コメント管理表

「高浜3/4号炉 蒸気発生器取替、蒸気発生器保管庫設置 + 高浜発電所 保守点検建屋設置」原子炉設置変更許可審査会合

No	指摘事項の内容	回答頁
1	保修点検建屋に運搬して切断する理由について資料を充実すること。加えて、保修点検建屋での切断作業について、廃棄物の前処理過程なのか現地作業の一環であるのか、記載を充実すること。	2 3
2	観測装置の更新内容（気象データの連続性には影響しない）について記載を充実すること。	10
3	機器搬入口（ノックアウトウォール）の具体的な構造（遮蔽についての考え方含む）について記載を充実すること。	12

【蒸気発生器保管庫の遮蔽設計】

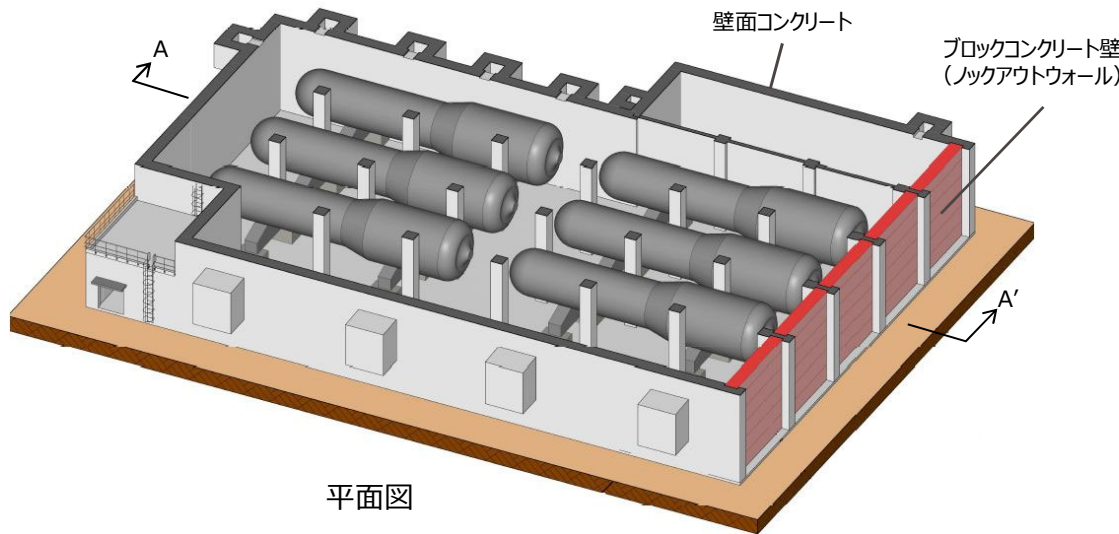
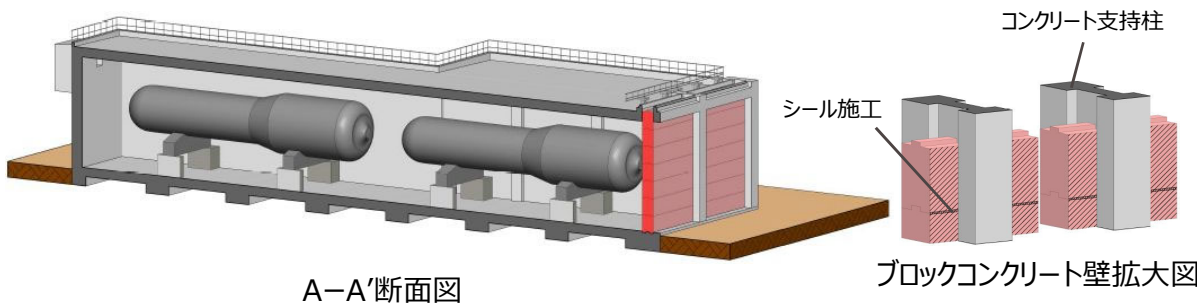
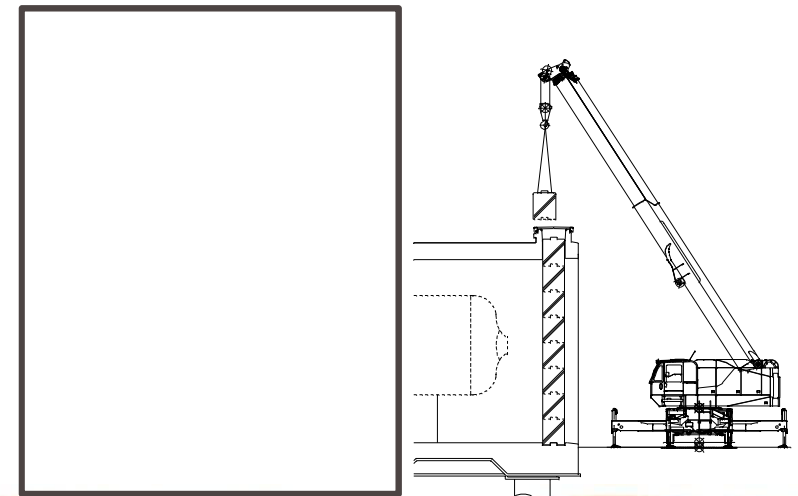
No	指摘事項の内容	回答頁
1	保修点検建屋に運搬して切断する理由について資料を充実すること。加えて、保修点検建屋での切断作業について、廃棄物の前処理過程なのか現地作業の一環であるのか、記載を充実すること。	2 3
2	観測装置の更新内容（気象データの連続性には影響しない）について記載を充実すること。	10
3	機器搬入口（ノックアウトウォール）の具体的な構造（遮蔽についての考え方含む）について記載を充実すること。	12

ブロックコンクリート壁（ロックアウトウォール）は、建屋遮蔽壁と同等の遮蔽能力を有するコンクリートプラグを積み重ねたものであり、既設蒸気発生器保管庫と同じ設計としている。

なお、ブロックコンクリートを積み上げた後、各ブロックコンクリート間又はブロックコンクリートと躯体との隙間から雨水等の浸み込みを防止するため、隙間部に対してコーキング等のシールを行う。
